Dank voor Uw reactie d.d. 21 juni 2021 (ref. SWNL0278284) op de vragen in mijn concept review d.d. 16 juni 2021 betreffende de deelonderzoeken:

- Pilots onderzoek naar ongelijkmatige bodemdaling en drainage van landbouwgronden, referentienummer SWNL0277009;
- Pilot monitoringslocatie drainage Huizinge, referentienummer SWNL0277054.

## **Review Pilots onderzoek naar ongelijkmatige bodemdaling en drainage van landbouwgronden, referentienummer SWNL0277009**

## **Review *Pilot monitoringslocatie drainage Huizinge*, referentienummer SWNL0277054**

### Perceel 2 Loppersum

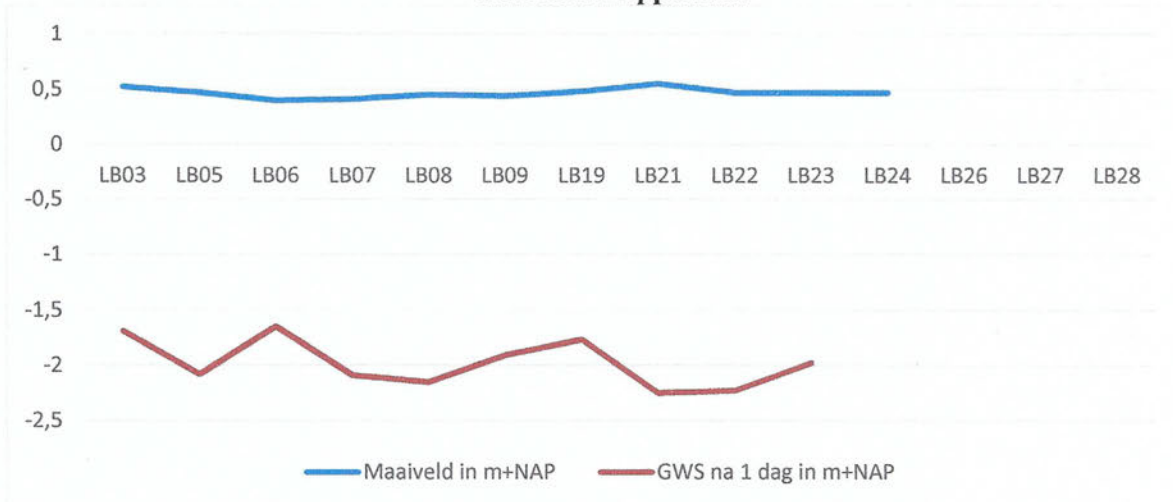
- \* uit Figuur 3.3 leidt ik af dat perceel 2 in 1960 overwegend hoger lag dan perceel 3. Ik heb de maaveldsligging en de GWS na 1 dag in m+NAP uit Tabel 3.2 per

perceel bij elkaar gezet (zie de bijgevoegde grafieken). Daarbij werd bevestigd dat het maaiveld in perceel 2 nog steeds iets hoger ligt dan in perceel 3. De wateroverlast wordt dus niet veroorzaakt omdat perceel 2 in een depressie ligt. Bij het maken van de grafieken werd voor mij ook bevestigd dat er behoorlijke verschillen in de grondwaterstanden per perceel gemeten zijn. De gronden moeten dus vrij slecht doorlatend zijn;

### Perceel 1 Godlinze

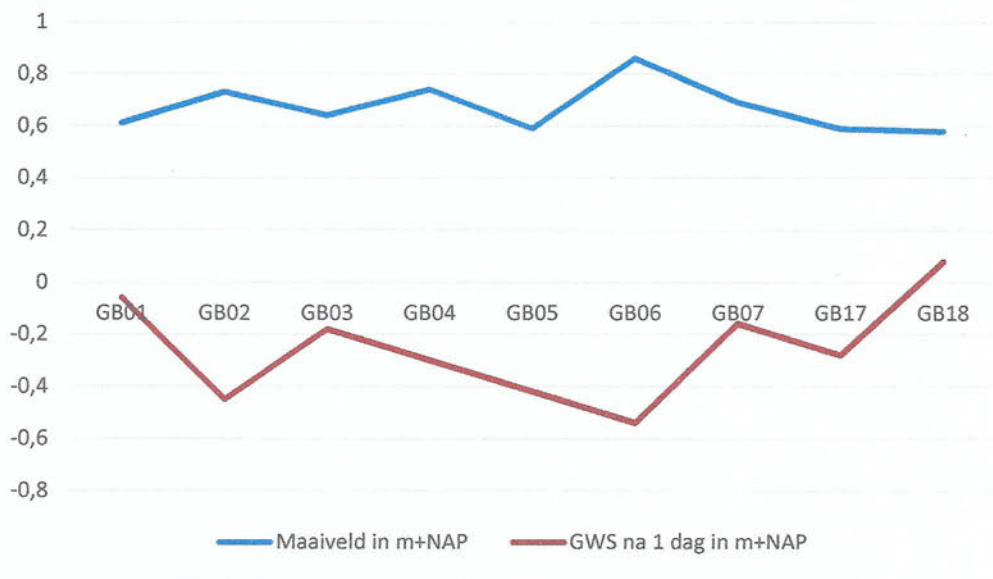
- 4.4.1 *Grondwaterstanden*. Ik heb de maaveldsligging en de GWS na 1 dag in m+NAP uit Tabel 4.2 per perceel bij elkaar gezet (zie de bijgevoegde grafieken). Het lijkt erop dat de grondwaterstanden per perceel minder variëren, dan in Loppersum;
